AVD. P	4	GRUPP 43
BETR. Växellåda M 45, M 46		NR 10
		DATUM Juni 76

Service meddelande

Nya fjäderringar för synkroniseringar

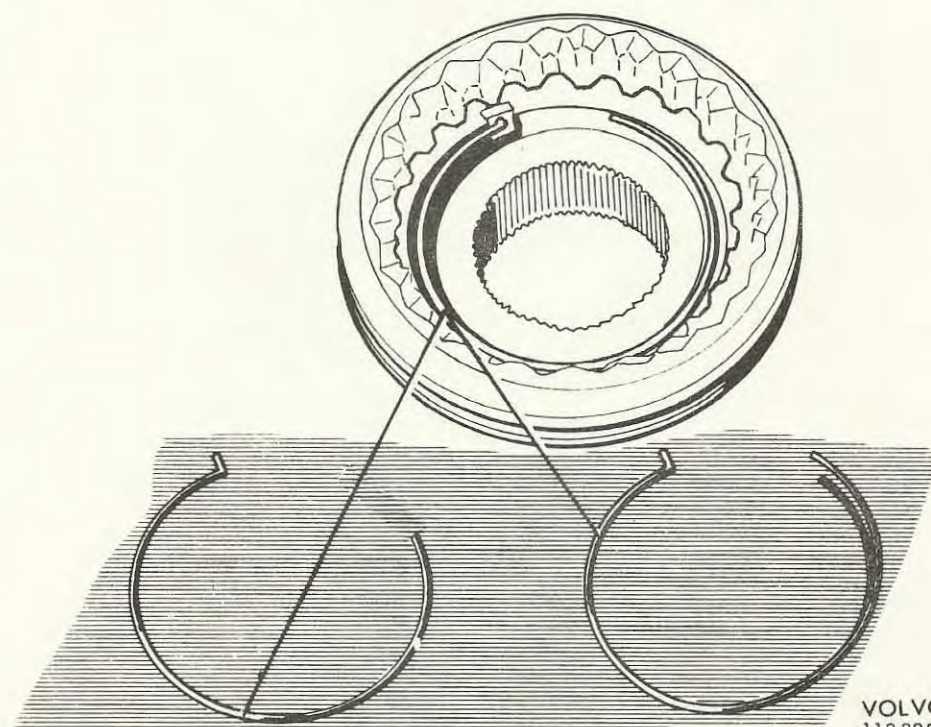
För att motverka oljud, som kan uppstå om synkroniseringsringarna kommer i svängning, har en ny typ av fjäderringar tagits fram.

De nya fjäderringarna (detaljnummer 1220480) fjädrar både axiellt och radiellt mot att de tidigare ringarna fjädrade enbart radiellt.

Tidigare utförande

Senare utförande

Växellådor fr.o.m. följande serienummer har de nya fjäderringarna.

Växellådans detaljnummer:	Serienummer
1208007	120378
1208010	101908
1208011	103596
1208012	100028
1208013	101976
1208025	112503
1208026	102803
1208027	103237
1208029	100576
1208030	100443
